Mission régionale d'autorité environnementale

Avis
sur le projet de parc éolien à Epizon (52)
"Éole de la Joux"

n°MRAe 2019APGE94

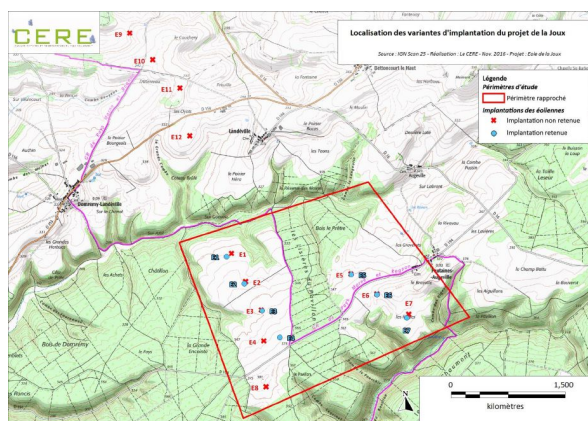
Le dossier présente l'évolution du projet, initialement composé de 12 éoliennes.

L'exploitant a pris en compte les remarques des services consultés et la préconisation du SRE préconisant sur l'éloignement des lisières.

Les éoliennes 8 à 12 ont été supprimées du projet, toutes les autres ont été déplacées pour les éloigner autant que possible des boisements et limiter leurs effets. Seules 3 éoliennes restent implantées à moins de 200 m de lisières.

Éolienne	Distance au boisement le plus proche		Éolienne	Distance au boisement le plus proche	
	Variante initiale	Variante finale		Variante initiale	Variante finale
E1	184m	252m	E7	162m	171m
E2	209m	235m	E8	194m	-
E3	200m	208m	E9	Non disponible	-
E4	345m	155m	E10	Non disponible	-
E5	275m	277m	E11	Non disponible	-
E6	153m	154m	E12	Non disponible	-

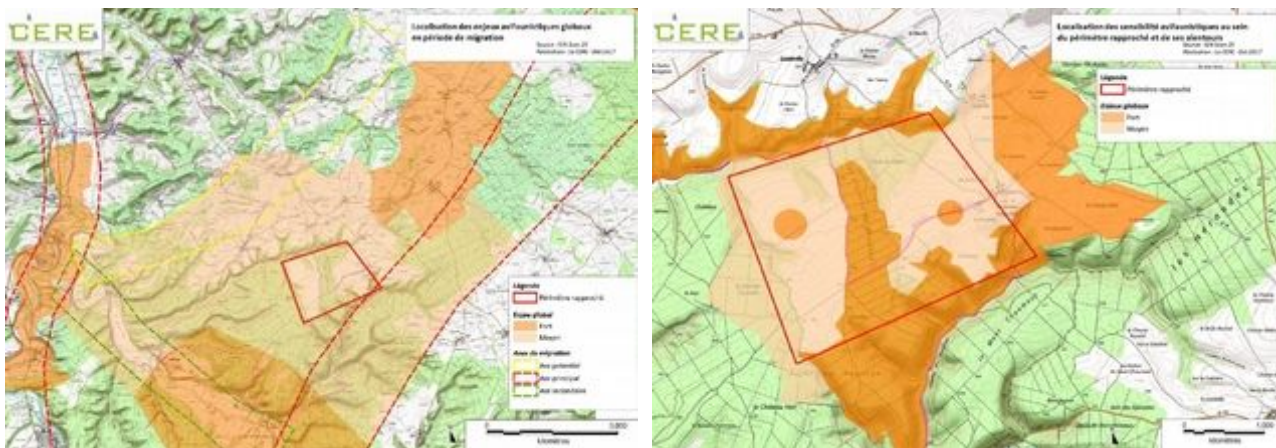
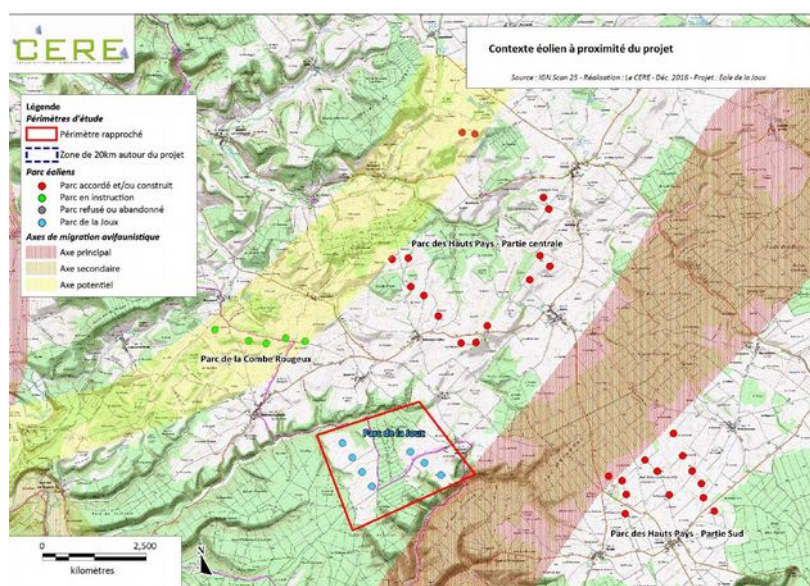
Les enjeux pour les chiroptères (chauves-souris) sont concentrés dans les boisements, leurs lisières et les villages alentours. Des espèces à fort enjeu écologique (Petit rhinolophe, Noctule commune, Pipistrelle pygmée) et des espèces à fort risque de collision avec les éoliennes (Noctules, Sérotines, Pipistrelles) ont été détectées au sein du périmètre rapproché.

En accord avec les recommandations du SRE, aucune éolienne ne sera implantée en zone à enjeu moyen. Le dossier comporte une représentation cartographique des enjeux pour les chiroptères :

Comme indiqué au paragraphe 2.2, 3 éoliennes sont proposées avec une implantation à moins de 200 m des lisières de forêt, alors que le SRE préconise de respecter cette distance minimale. L'exploitant prévoit, en compensation, un bridage préventif de mars à octobre pendant toute la période nocturne ainsi qu'un suivi de l'impact de son parc sur l'avifaune et les chiroptères.

L'Autorité environnementale regrette que l'implantation du parc éolien soit si proche des espaces naturels boisés, propices aux espèces naturelles telles que les chiroptères. Elle constate que le dossier montre que l'exploitant a pris en compte cette problématique de manière sérieuse, mais s'interroge sur l'effet réel des mesures de réduction quant à la préservation de ces espèces.

L'Autorité environnementale recommande à l'exploitant ;

- **de développer le suivi comportemental et de la mortalité des oiseaux et des chauves-souris, afin de s'assurer de l'efficacité du plan de fonctionnement et de bridage mis en place et au besoin, de le renforcer ;**

- **de choisir un modèle d'aérogénérateur offrant le plus grand passage libre sous les pales, afin de minimiser le risque d'impact sur les passereaux et les chiroptères ;**
- **concernant les zones boisées situées à moins de 200 m des éoliennes, d'étudier les possibilités d'améliorer la fonctionnalité du milieu pour les chiroptères dans les espaces plus éloignés des éoliennes, par exemple en constituant des corridors biologiques par l'implantation de haies.**
